# [service Update] Mai 2024:

## Neuerung zur Kettenführungsrolle

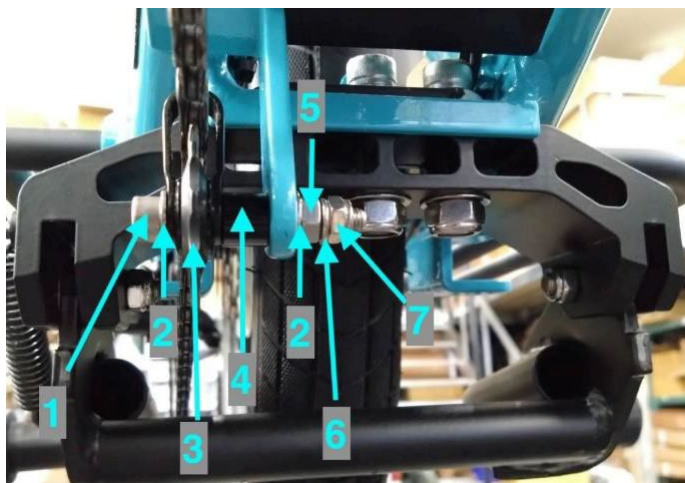
Es wurde ein neues Kunststoff-Kettenführungsrad zusammen mit neuen Befestigungselementen entwickelt. Diese Änderung soll den Verschleiss deutlich verringern.

#### Neu: Kettenführungsrollen Sets und Teile:

- Kettenführungsrolle mit U-Clip für GSD.: [H9403X](#)
  - Dieses Set enthält alle benötigten Teile, die es für GSD S10, GSD S00 Gen1 und GSD S10 Gen2

- Kettenführungsrolle einzeln: H9413C

Für **GSD S10 Gen 2:**

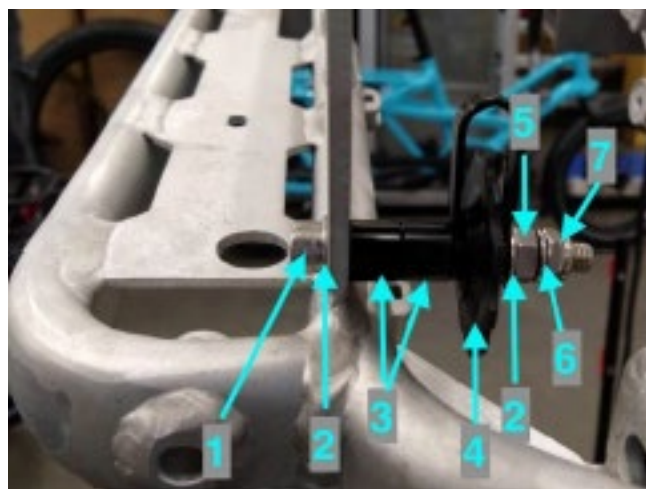
1. 55 mm Schraube \*1Stk.
2. 12mm SS U-Scheibe \*1Stk. (Rahmen)
3. 10 mm Bushing \*2pcs
4. Kettenführungsrolle mit U-Clip \*1Stk.
2. 12mm SS U-Scheibe \*1Stk.
5. M6 SS Mutter \*1Stk.
6. ¼ " Feder-U-Scheibe \*1Stk.
7. M6 SS Mutter mit Sicherung
